Newsletter nem

FEBBRAIO 2010 – FEBRUARY 2010

Modifiche generali – General changes

Modifiche per singolo modello – Changes on each model

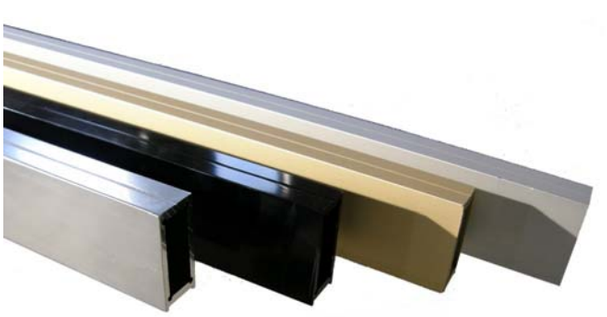
FINITURE SUPERFICIALI: abbiamo inserito nella nostra gamma di finiture, la finitura ARGENTO "BRILL" (codice .15) e NERO "BRILL" (codice .14). Queste due nuove finiture vengono applicate per ora solo ai modelli 069 e 080. Segnaliamo inoltre, che queste finiture comportano dei vincoli sulla lunghezza massima della barra/profilo, quindi è possibile che alcuni profili vengano forniti in una lunghezza inferiore a quanto riportato a catalogo.

SURFACE POLISHED BRILL: we have added the "BRILL" SILVER (code .15) and "BRILL" BLACK (code .14) brill to our polished brill range. These two new polished brill are being applied at present only to Models 069 and 080. We also point out that these brills involve a few constraints on the maximum length of the bar/profile; therefore it is possible that some profiles are supplied with a length inferior to that specified on our catalogue.

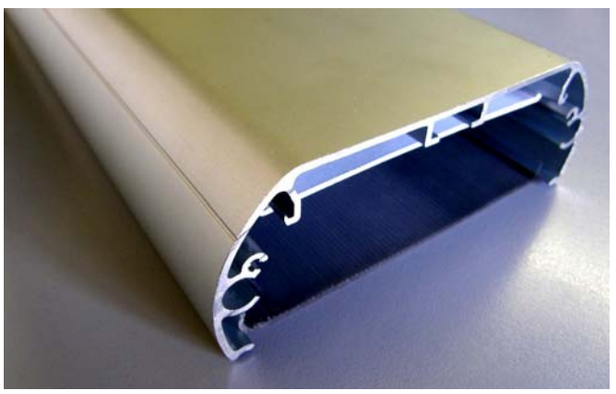
PLAFONIERE: abbiamo inserito la nuova plafoniera 064 che, a livello estetico, si abbina perfettamente con la precedente versione, così per facilitare chi avesse bisogno di accostare un prodotto realizzato con la nuova plafoniera ad uno realizzato con quella vecchia. Inoltre abbiamo apportato una modifica commerciale, per cui ora tutte le plafoniere (comprese quelle dei cappelli completi degli angoli) vengono fornite prive di cablaggio, che può venir acquistato separatamente dal cliente, scegliendolo fra le varie tipologie presenti sul nostro catalogo.

LIGHT CANOPY: we have added the new light canopy 064 which, from an aesthetic point of view, matches perfectly the previous version, thus making it easy, for those who need it, to draw a product manufactured with the new light canopy close to a product manufactured with the old one. Moreover, we have made a commercial change, so at present all light canopies (including those of the caps complete with corners) are supplied without wiring, which can be bought separately by Customers, by choosing from the various types illustrated on our catalogue.

KIT MINUTERIA DI FISSAGGIO PLAFONIERA: abbiamo unificato questo articolo, che è ora utilizzabile sia con le plafoniere 064 che con le plafoniere 067, inoltre si può utilizzare sia sulle mensole (067, 073…) che sulle scatole (064, 067, 069…). Per rendere possibile questa unificazione, abbiamo modificato le lavorazioni sulle mensole (vedere modelli 064, 067 e 069). Per chi avesse ancora mensole con le vecchie lavorazioni, sono disponibili (ma non inseriti a catalogo) appositi kit di fissaggio plafoniera. I nostri uffici sono a vostra disposizione per ulteriori dettagli a riguardo.

NUTS AND BOLTS FIXING KIT FOR LIGHT CANOPY: we have standardized this item, which is now usable both with light canopies 064 and light canopies 067; besides it can be used both on shelves (067, 073…) and boxes (064, 067, 069…). To make this standardization possible, we modified the machining on the shelves (see models 064, 067 e 069). Those who still own shelves with old machining, we have at their disposal (though included on catalogue) some proper fixing kits for light canopies. Our offices are at Your disposal for further details on this matter.

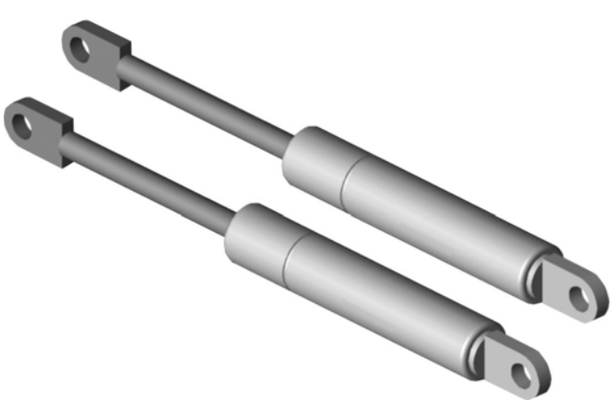
PISTONI: abbiamo modificato i pistoni in modo da fissarli alle spine pistone, non più con l'anello di arresto radiale, come fatto fino ad ora, ma con una vite STEI M4 che si trova sul pistone stesso. Questa nuovo sistema di fissaggio risulta essere più semplice.

GAS RAMS: we have changed gas rams in order to fix them to the gas ram pins, no more through the radial stop ring, as we have done insofar, but through a STEI M4 screw which is on the gas ram itself. This new fixing system has turned out to be easier.

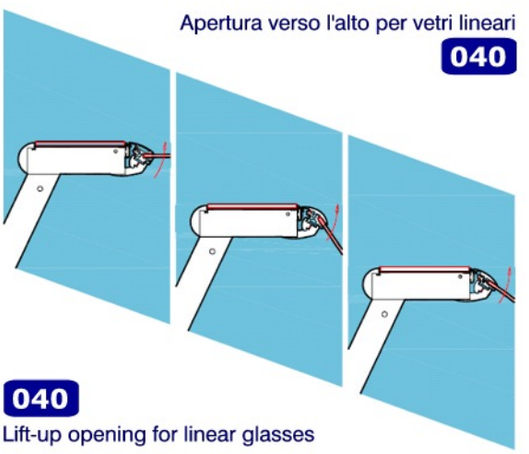
040: la gamma dei modelli 040 è stata unificata in un unico modello che prevede la possibilità di scegliere, fra i suoi componenti, le tre tipologie di pinze per vetro che prima venivano utilizzate sui modelli 040, 041 e 042.

040: the set of models 040 has been unified into a single model which allows You to choose among its components, that is, the three types of clamps for glass which were before used on Models 040, 041 and 042.

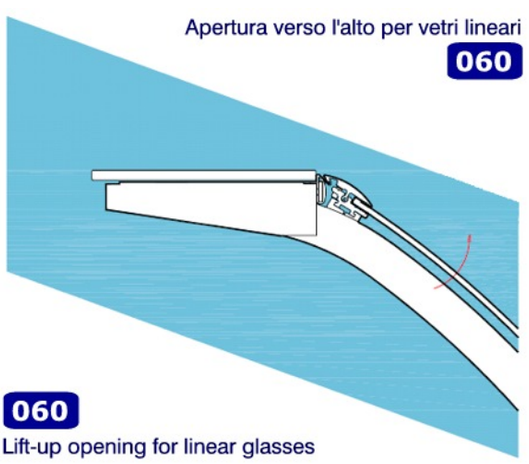
060: i due modelli 060 e 061, sono stati unificati in un unico modello che prevede la possibilità di scegliere, fra i suoi componenti, le due tipologie di pinze per vetro che prima venivano utilizzate. Non è più prevista la variante 062 con montante posteriore. Per chi avesse necessità di utilizzare quest'ultima soluzione, proponiamo il modello 040.

060: the two models 060 and 061, have been unified into a single model which allows You to choose among its components, that is the two types of glass clamps which were used before. The variant 062 with back upright is no more provided. For those who need to use this last solution, we suggest the model 040.

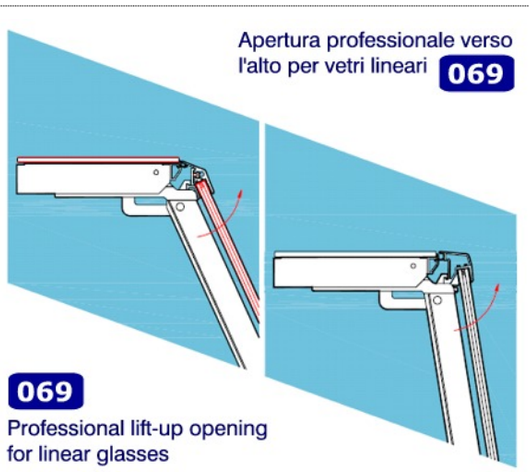
064: la scatola laterale porta pistone è stata unificata con la scatola del modello 069. Inoltre viene presentata la nuova maniglia che sostituisce quella precedentemente in produzione.

064: the gas ram supporting side box has been unified with the box of Model 069. Furthermore, the new handle, which replaces the one previously manufactured, has been presented.

069: la scatola laterale porta pistone è stata unificata con la scatola del modello 064. Abbiamo ampliato questo modello, proponendo, oltre alla pinza per vetro inclinato a 9°, una nuova pinza (e relativi accessori) per il montaggio di un vetro con inclinazione di 24,5°. Inoltre viene presentata la nuova maniglia che sostituisce quella precedentemente in produzione.

069: the gas ram supporting side box has been unified with the box of Model 064. We have enlarged this model providing, besides the glass clamps slanted at 9°, also new clamps (and related fittings) for the assembly of glass having a 24.5° slant. Furthermore, the new handle, which replaces the one previously manufactured, has been presented.

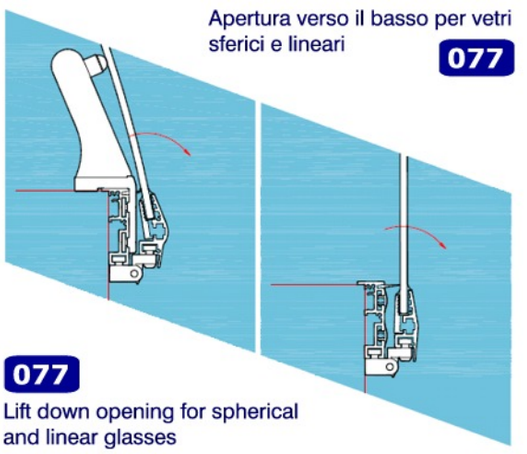
077: nella versione con vetro curvo (maniglia inclinata a 10,5°) è stato aggiunto il montantino anteriore.

077: in the version with curved glass (with 10.5° slant) the front upright has been added.

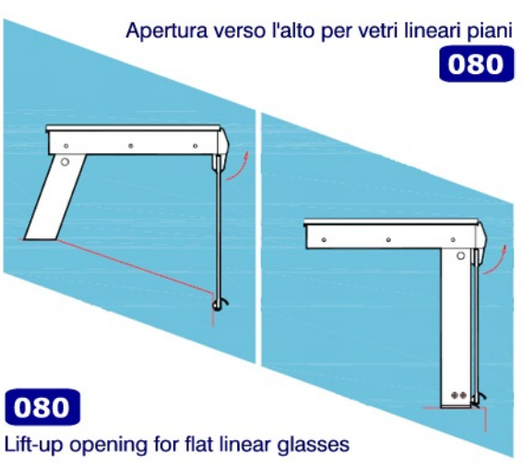
080: viene presentato ufficialmente il nuovo modello 080 con l'apertura del vetro a 175° circa. Modello che va ad arricchire la produzione NEM srl.

080: we officially introduce the new Model 080 with a glass-opening slanting at about 175°. This model makes NEM srl production richer than before.

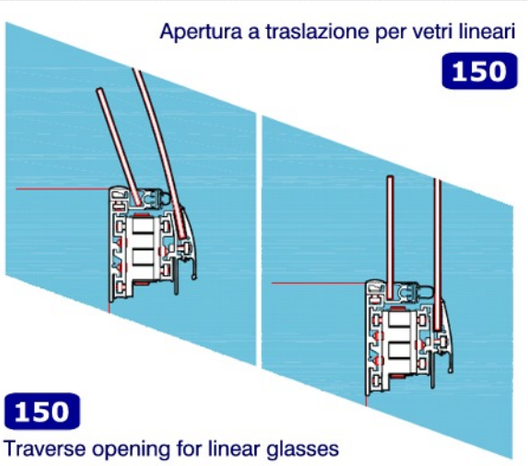
150: viene presentato l'aggiornamento del sistema 150 che risulta essere più facilmente personalizzabile dal cliente stesso. Il sistema viene fornito in versione "base" a cui poi il cliente può aggiungere, in base alle proprie esigenze, i vari componenti aggiuntivi e accessori.

150: we provide the update of the system 150, which have turned out to be more easily customizable by the Customer himself. The system comes along in its "basic" version, to which the Customer can add, according to its needs, the various additional accessory components.

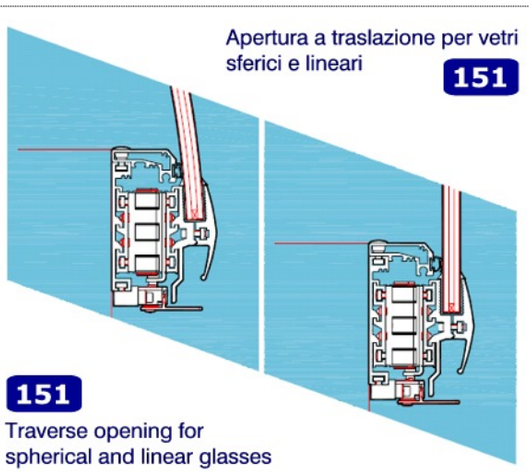
151: abbiamo realizzato una nuova serratura che sostituisce quella fino ad ora utilizzata. Questa serratura ha un impatto visivo notevolmente ridotto rispetto alla precedente, mentendone inalterate le funzionalità.

151: we have manufactured a new lock which replaces that one used insofar. This lock has a considerably smaller visual impact than the previous one and keeps its functions unchanged.
